REFUERZO ESTABILIZADOR 925500 CON ARANDELA ADAPTADORA ADICIONAL

INFORMACIÓN TÉCNICA N.º 1122

Renault | Twingo II (CN 0...)

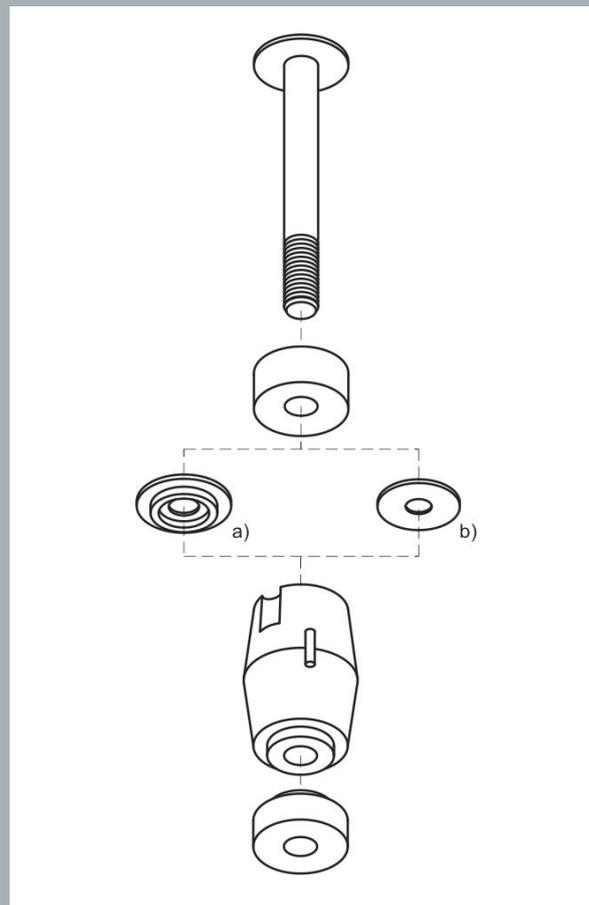
RUVILLE suministra desde inmediato el refuerzo estabilizador 925500, diferenciando del volumen de entrega de parte de OE, con una arandela adaptadora azul adicional.

Razón: Según el año de construcción, los brazos oscilantes del Renault Twingo II pueden estar equipados con un taladro de Ø 16mm o Ø 18mm para alojar el refuerzo estabilizador. La arandela adaptadora adjunta permite que el refuerzo estabilizador 925500 pueda ser utilizado para ambos modelos de brazos oscilantes.

- Medir el taladro para el refuerzo estabilizador en los brazos oscilantes montados.
- Utilizar la arandela blanca (b) sólo para el taladro de 16mm.
- Utilizar la arandela azul (a) sólo para el taladro de Ø 18mm.
